Věc: Vysvětlení zadávací dokumentace č. 2

Sdělujeme Vám vysvětlení k zadávací dokumentaci ve věci níže uvedené veřejné zakázky:
„Obec Rudice – rekonstrukce restaurace v objektu DĚLNICKÝ DŮM RUDICE“

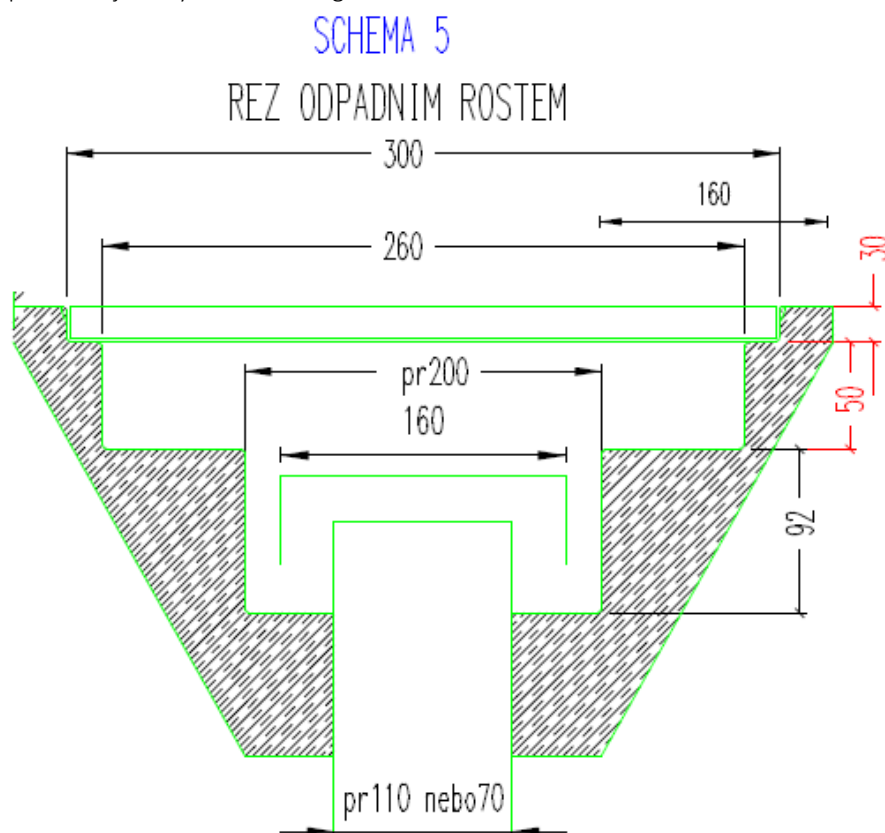
Dotaz č. 2 – Dále posílám dotazy gastro: - položky jako jsou konvektomaty, multifunkční pánev atd. budou nové nebo stávající?

červeně vyznačené položky části gastro jsou dodávkou provozovatele, stavba zajistí pouze stavební připravenost. Ve výkazu výměr je u těchto položek v množství zadáno 0, ponechaný popis technologie slouží pro specifikaci stavební připravenosti.

Poznámka:	Červeně vyznačené položky jsou dodávkou provozovatele, stavba zajistí stavební připravenost!!!
------------------	---

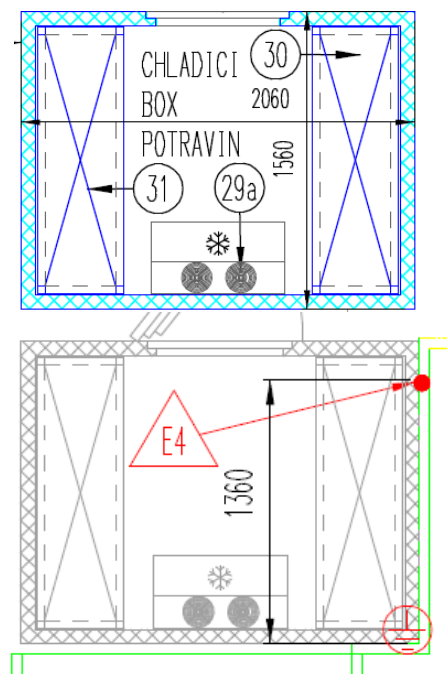
Dotaz č. 4 – chladicí box potravin nemá definovanou celkovou výšku, Také není zadáno, jestli agregát bude na střeše boxu nebo jinde. Pokud nebude na střeše boxu, prosím o sdělení délky trasy, případně krytí agregátu

Výšku boxu uvažujeme 220 cm, agregát bude umístěn na střeše boxu (pozice 29a)

Pro chladicí jednotku je požadován EL .vývod 230 V, kabel vyveden ze zdi 270 cm. na podlahou, ponechat 8-10m volného kabelu vč. zem. vodiče - pozice E4
